**REGIONE
LAZIO**

Oggetto: [ID: **12567**] Procedura per il rilascio del provvedimento di Valutazione di Impatto Ambientale nell’ambito del provvedimento unico in materia ambientale ai sensi dell’art. 27 del D.lgs. 152/2006, relativa al progetto di un impianto di produzione di energia elettrica da fonte eolica (denominato Tuscania) di potenza nominale pari a 33 MW e relative opere connesse, da realizzarsi nel comune di Tuscania (VT) – Procedimento di PNIEC-PUA – Proponente: **Renexia S.p.A.**

RICHIESTA INTEGRAZIONI/OSSERVAZIONI – Rif. **DB 18284**.

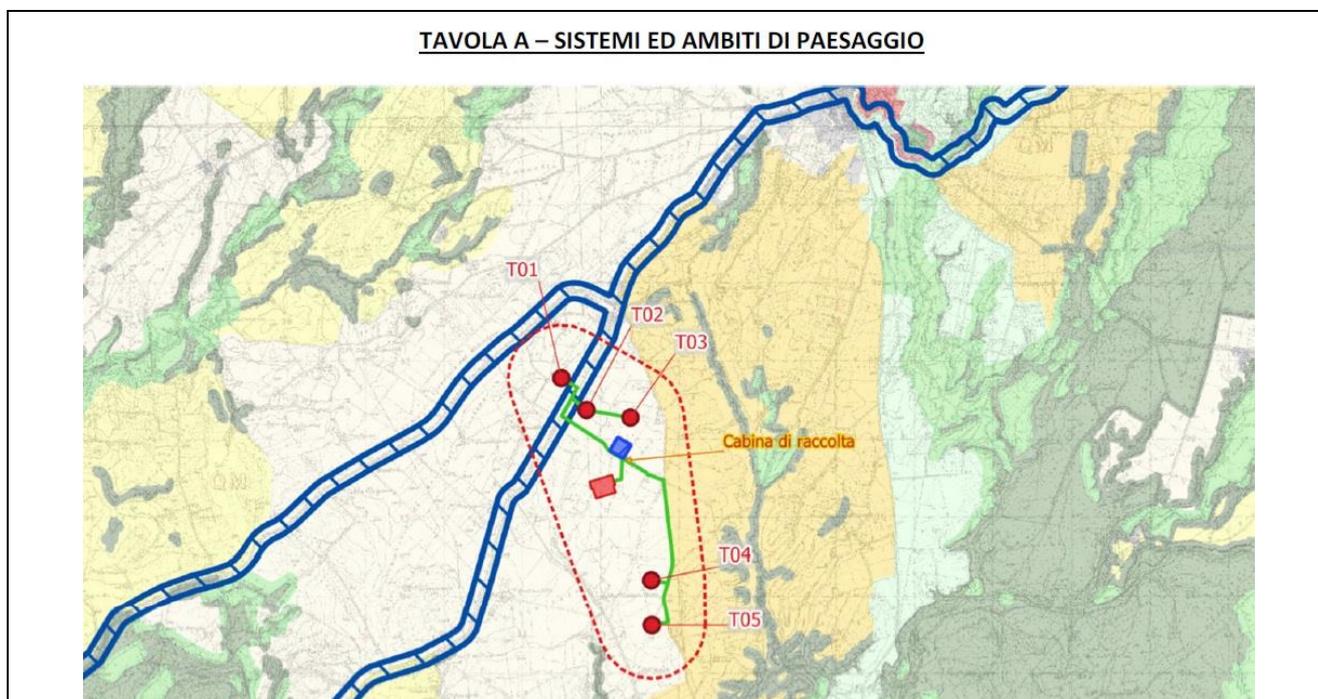
Si rappresenta che l'area interessata dall'installazione dei pannelli fotovoltaici, individuata sulla Tavola A del P.T.P.R. è classificata come “**Paesaggio Agrario di Continuità**”, come si rileva dallo stralcio di seguito riportato. Si evidenzia che le norme di tutela del paesaggio trovano applicazione qualora sull'area di intervento siano presenti vincoli paesaggistici ex art. 134 del D.lgs. 42/2004 che ne determinino la cogenza.

Al riguardo, si segnala che, nella Tabella B, al punto 6.4 “*Impianti per la produzione di energia di tipo verticale con grande impatto territoriale compresi gli impianti per cui è richiesta l'autorizzazione Unica di cui alla parte II, articolo 10 delle “Linee guida per l'autorizzazione degli impianti alimentati da fonti rinnovabili”, allegate al d.lgs. 10 settembre 2010*”, stabilisce:

1. per il “**Paesaggio Agrario di Continuità**”, il relativo art. 24 delle N.T.A. del P.T.P.R., stabilisce, per tali impianti, che: “Sono consentiti gli impianti eolici di grande dimensione. La relazione paesaggistica dovrà fornire gli elementi per la valutazione di compatibilità paesaggistica in particolare in relazione dell'assetto percettivo, scenico e panoramico, della compagine vegetale, della interruzione di processi ecologici e paesistici e prevedere adeguate misure di mitigazione secondo quanto previsto nelle Linee Guida.”

Per quanto sopra esposto nel suddetto paesaggio, la realizzazione di **impianti eolici** risulta “**consentita**” purché nel rispetto delle norme di P.T.P.R. Pertanto, la relazione paesaggistica dovrà essere aggiornata e dovrà contenere un adeguato approfondimento in relazione alla compatibilità paesaggistica.

3. La **ditta proponente** **dovrà trasmettere una relazione paesaggistica (integrativa e/o sostitutiva)**, aggiornata, che contenga adeguati studi e approfondimenti in grado di dimostrare la compatibilità paesaggistica dell'intervento;

Si riporta, di seguito, uno stralcio della Tavola A del P.T.P.R., relativa all'area di progetto, ove dovrebbe essere realizzato l'impianto eolico in esame:

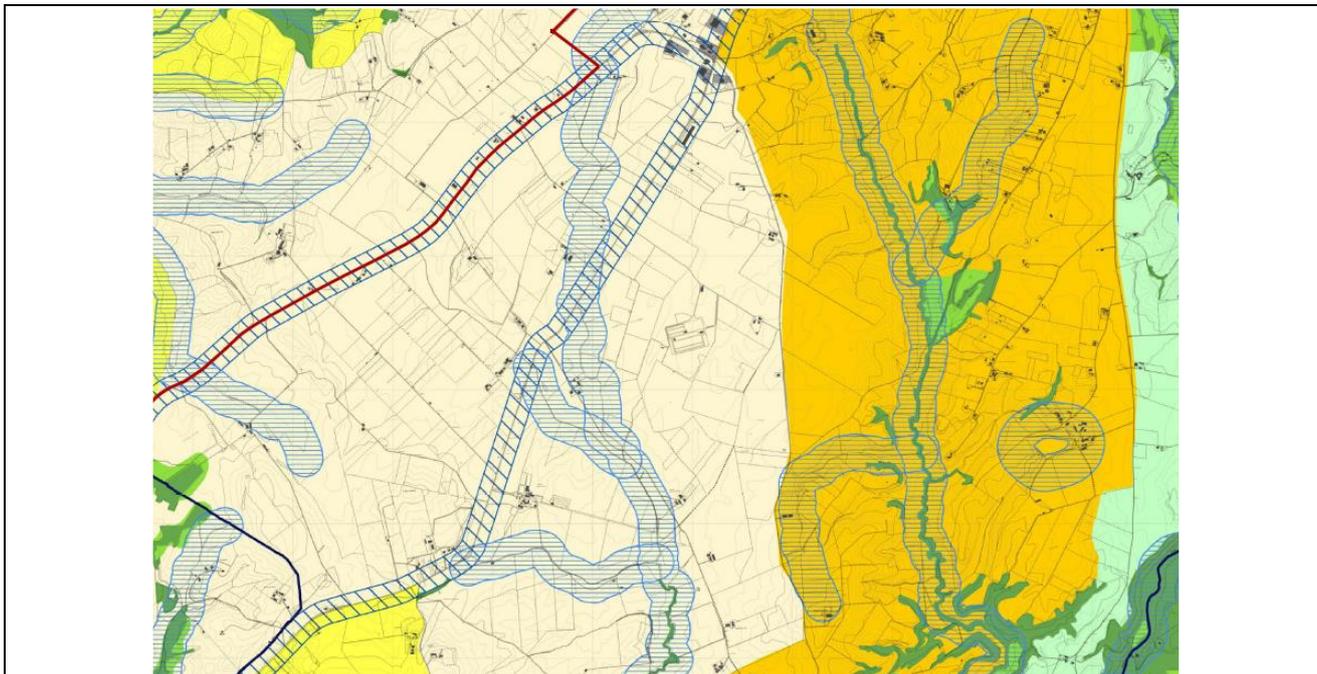
Si evidenzia che, nella suddetta Tavola A, risulta che parte delle aree limitrofe all'impianto sono individuate ai sensi dell'art. 136, comma 1, lettera d), del D.lgs. 42/2004, tra le aree disciplinate all'art 50 "**Salvaguardia delle visuali**" del P.T.P.R. vigente, relative alla salvaguardia delle visuali da punti di vista o di belvedere accessibili al pubblico, dai quali si possa godere lo spettacolo delle bellezze panoramiche.

Tali beni sono descritti nelle relative schede e disciplinati secondo le modalità di tutela quando ricadenti nei beni paesaggistici di cui all'articolo 134, comma 1, lettere a), b), e c), del Codice. **La tutela del cono visuale o campo di percezione visiva si effettua evitando l'interposizione di ogni ostacolo visivo tra il punto di vista o i percorsi panoramici e il quadro paesaggistico.** A tal fine sono vietate modifiche dello stato dei luoghi che impediscono le visuali anche quando consentite dalla disciplina di tutela e di uso per gli ambiti di paesaggio individuati dal P.T.P.R.

L'impianto proposto costituisce un ostacolo alla visuale del paesaggio vincolato, pertanto, la **valutazione paesaggistica** non può prescindere dalla verifica dell'impatto paesaggistico da esso indotto. In particolare, la salvaguardia del quadro panoramico meritevole di tutela dovrebbe essere assicurata, **in sede di autorizzazione paesaggistica, ove necessaria**, attraverso la possibilità di valutare specifiche prescrizioni inerenti alla localizzazione e il dimensionamento delle opere consentite, la messa a dimora di essenze vegetali secondo le indicazioni contenute nelle linee guida allegate alle norme del P.T.P.R.

4. Inoltre, nella suddetta **relazione paesaggistica dovrà essere dimostrato** che il progetto rispetti le norme stabilite dall'art 50 “**Salvaguardia delle visuali**” ovvero che possa “**garantire la tutela del cono visuale o campo di percezione visiva**” cioè che l'impianto, non costituirà un ostacolo visivo o un impatto ambientale, in quanto la norma paesaggistica stabilisce che: “**sono vietate modifiche dello stato dei luoghi che impediscono le visuali anche quando consentite dalla disciplina di tutela e di uso per gli ambiti di paesaggio individuati dal P.T.P.R.**”

***Si chiede, altresì, di trasmettere** la necessaria documentazione fotografica corredata con gli opportuni rendering, comprovanti la sopra citata conformità paesaggistica dell'intervento e la tutela del cono visuale (e l'integrità del campo di percezione visiva);*
